Resolución N° 51410

Ref. Expediente N° NC2022/0007623

Por la cual se resuelve un recurso de reposición

Que mediante Resolución N° 65830 de 29 de octubre de 2024, la Superintendencia de Industria y Comercio denegó patente de invención a la creación denominada: “LADRILLO CARAVISTA”, con fundamento en el artículo 48 de la Decisión 486 de la Comisión de la Comunidad Andina, al considerar que el resultado del examen de patentabilidad fue desfavorable.

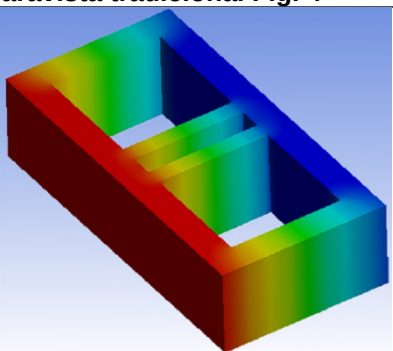
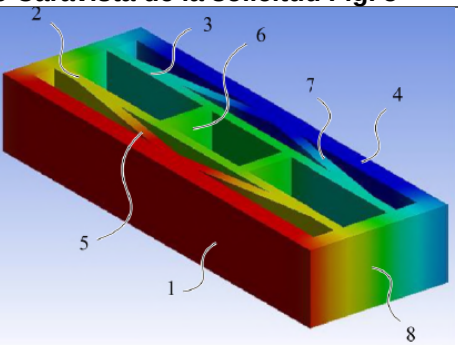
Adicionalmente, esta instancia quiere resaltar que con base en el ejemplo revelado en la descripción inicialmente presentada, se establece que los ladrillos caravista como el revelado en el documento D1 en los puntos donde los tabiques unen las paredes externas e internas del ladrillo tradicional se concentran los flujos de calor más altos (171.53W/m2).

Asimismo, estos tabiques del ladrillo tradicional conectan directamente la pared expuesta a la incidencia solar con la pared interna del ladrillo, acelerando la transferencia de calor. Por el contrario, el ladrillo de la presente divulgación propone el desvío de los flujos a través de la inclinación de los tabiques y la generación de recorridos más largos, logrando disminuir la concentración de energía hasta 101.53 W/m2. (Pág. 9. Líneas 22 a 30).

Por lo tanto, esta instancia encuentra que el problema técnico objetivo planteado en la solicitud no corresponde a una alternativa del ladrillo del documento D1 y por el contrario debido a su configuración estructural puede solucionar el problema técnico objetivo planteado en la solicitud, el cual debe ser estudiado en la etapa procedimental correspondiente.
